Oggetto [ID_VIP: 7387] Istanza per l'avvio del procedimento di Valutazione di Impatto Ambientale, ai sensi dell'art. 23 Progetto di un nuovo impianto agrifotovoltaico della potenza nominale di 47,5 MW, denominato "Ascoli Satriano Masseria San Potito", e relative opere di connessione alla RTN, integrato da impianto di accumulo energetico della potenza di 90 MW, da realizzarsi nei Comuni di Ascoli Satriano (FG) e Deliceto (FG).
Proponente: Whysol-E Sviluppo S.r.l.
Parere tecnico-istruttorio della Soprintendenza Speciale per il PNRR

QUESTA SOPRINTENDENZA SPECIALE PER IL PNRR, esprime il seguente parere:

Fig. 1 - Estratto planimetrico elaborato su QGIS dalla DG ABAP Servizio V - il progetto in esame è cerchiato in rosso- gli impianti fotovoltaici/agrivoltaici in prossimità del progetto sono cerchiati in verde – in azzurro, gli UCP (masserie) più vicini all'area d'impianto.

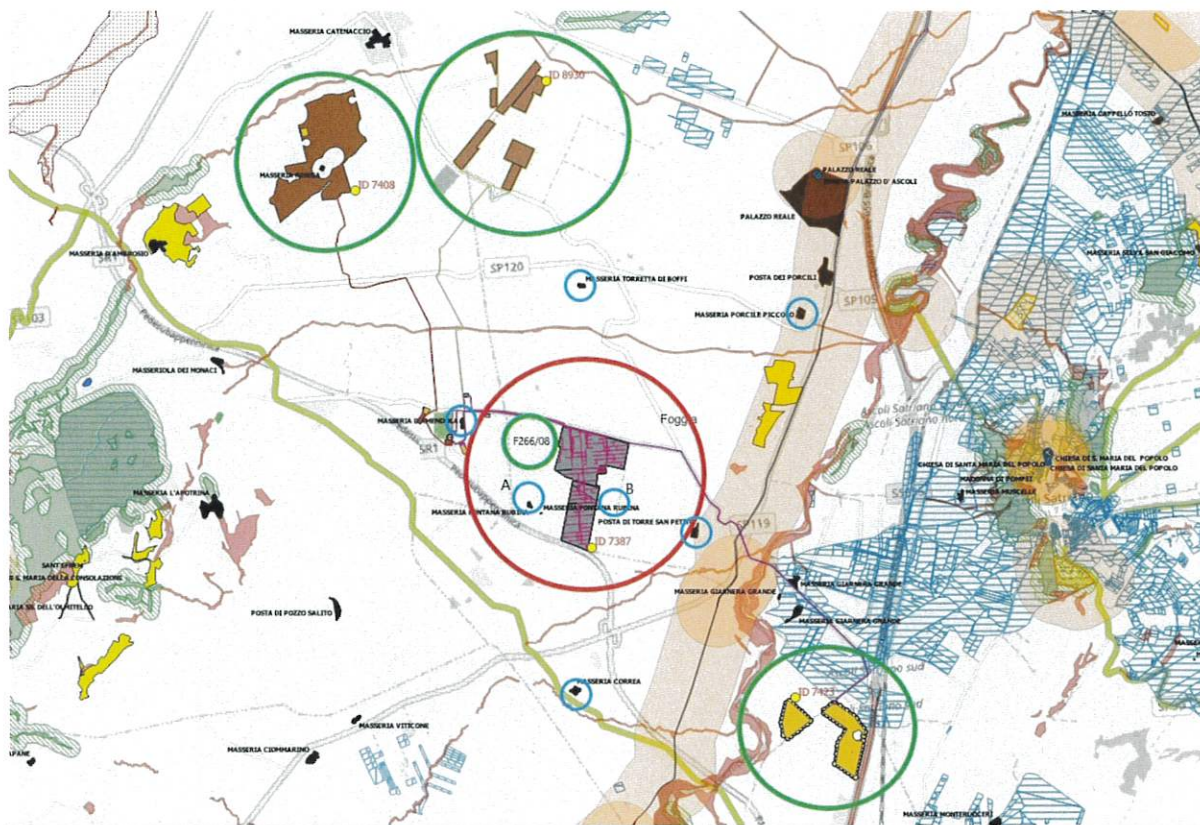
L'intervento, dunque, come appare dall'immagine sopra riportata, si colloca in prossimità di diverse UCP Componenti culturali insediative (fig. 1 elementi cerchiati in azzurro) che, seppur non riconosciute come beni tutelati per legge dal punto di vista paesaggistico, sono ritenute aree da sottoporre a tutela dal PPTR (punto 6.3.1 delle linee guida 4.4.1 parte seconda), e valutate di conseguenza, in quanto elementi aventi un forte carattere identitario direttamente riconducibile al patrimonio paesaggistico locale. Nella fattispecie, è da sottolineare che due masserie sono poste a distanza molto ravvicinata rispetto alle recinzioni perimetrali dell'impianto, ovvero la Masseria Fontana Rubina (**figg.1-2 lettera A**) posta a circa 500 m di distanza e la Masseria Croglio (già masseria Piano Amendola **figg.1-2 lettera B**) situata ad una distanza pari a circa 100 m così come dichiarato, per quest'ultima, anche dal proponente nell'elaborato grafico 82BKAH2 ElaboratoGrafico 0 05-rev2

Inoltre, il cavidotto di consegna presenta interferenza diretta presso la Stazione RTN di Deliceto con la necropoli di età tardoantica in loc. Piano d'Amendola, dove indagini eseguite nel corso dei lavori per la

Fig. 2 - Estratto planimetrico dal sito <http://webapps.sit.puglia.it/freewebapps/PPTRApprovato/index.html>

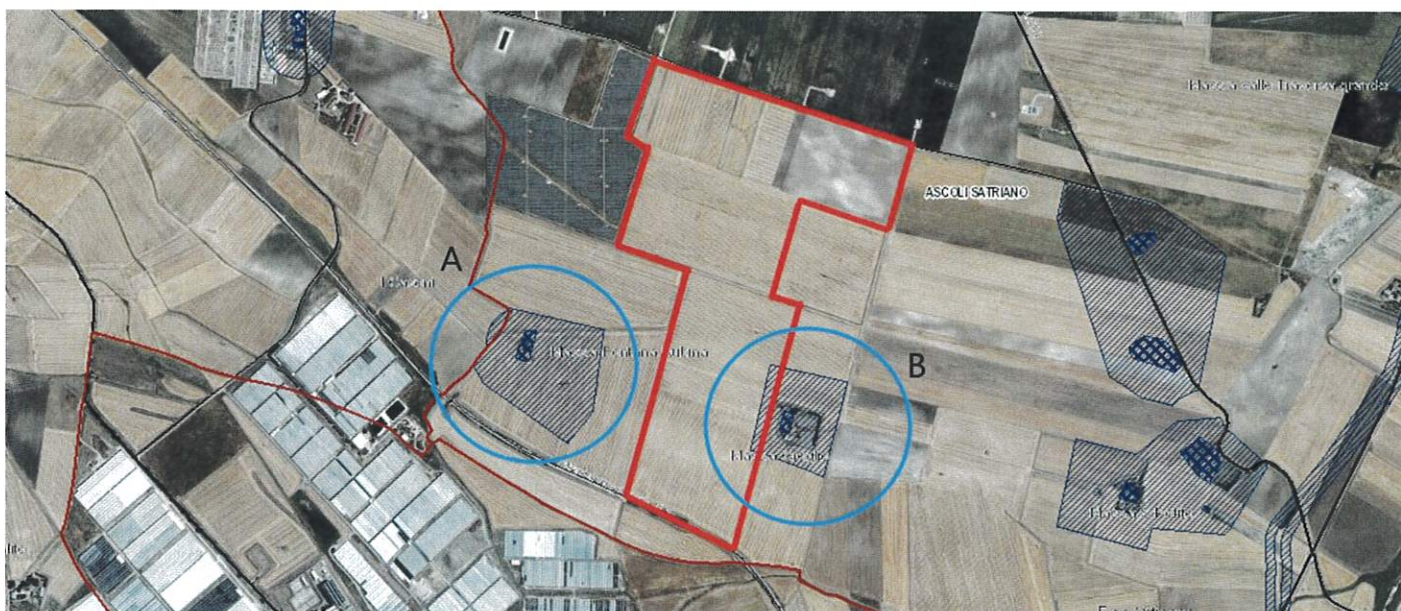
Si evidenzia, ancora, che l'impianto si inserisce in un'area fortemente caratterizzata dal punto di vista paesaggistico dalla presenza nell'AVI di altri impianti FER, tra cui **43 torri eoliche che producono un notevole effetto selva** e impianti fotovoltaici/agrivoltaici (**fig.1 elementi cerchiati in verde**) di notevoli dimensioni di seguito indicati:

Fig. 3 - Estratto planimetrico dal sito <http://webapps.sit.puglia.it/freewebapps/ImpiantiFERDGR2122/index.html>

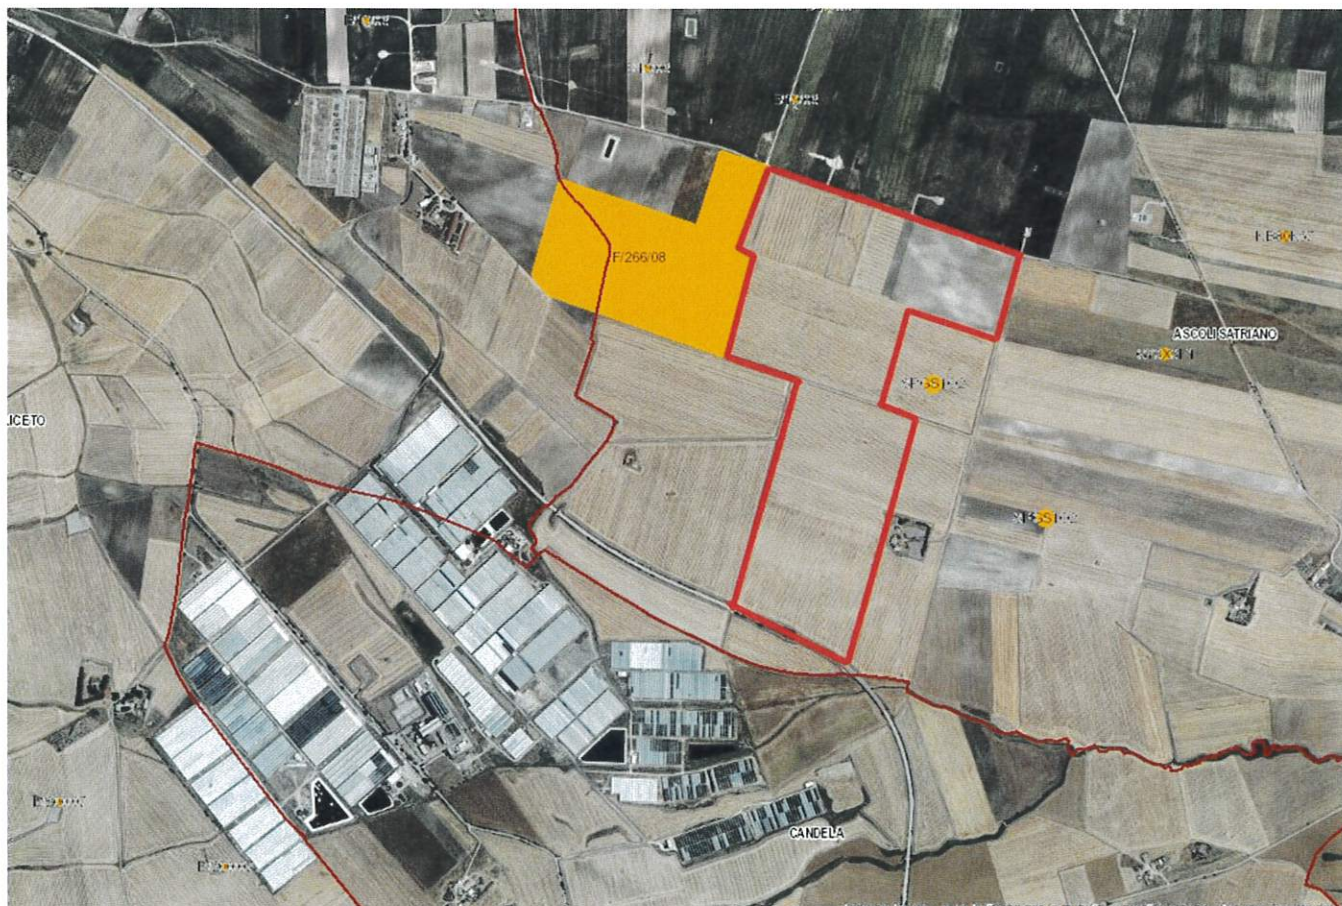
Giova inoltre far presente che nelle immediate vicinanze del sito proposto, sorge una vasta area industriale (fig.3) avente una superficie stimata di circa 140 ettari composta da diversi capannoni, le cui coperture potrebbero fornire un'alternativa ideale per l'installazione dei pannelli dal punto di vista paesaggistico, in linea con le linee guida del PPTR.

Per tutto quanto sopra considerato, la valutazione complessiva delle criticità rispetto ai valori culturali e paesaggistici ha evidenziato che l'impianto proposto, per materiali, strutture e componenti anche complementari alla sua funzionalità, comporterebbe la compromissione dei caratteri rurali e naturalistici di un ambito paesaggistico di pregio, considerato che il paesaggio agrario fa da cornice ad elementi architettonici quali masserie, poste e villaggi imponendosi quale elemento necessario alla definizione della relazione funzionale, storica, visiva e culturale tra tali elementi architettonici e il paesaggio circostante; pertanto, l'inserimento di un nuovo impianto, non codificato da regole di ammissibilità non unilaterali, comprometterebbe tali caratteri, intervenendo direttamente sull'ulteriore frammentazione delle trame e dei mosaici nonché, più in generale, sulla conservazione della matrice rurale che caratterizza tale ambito.
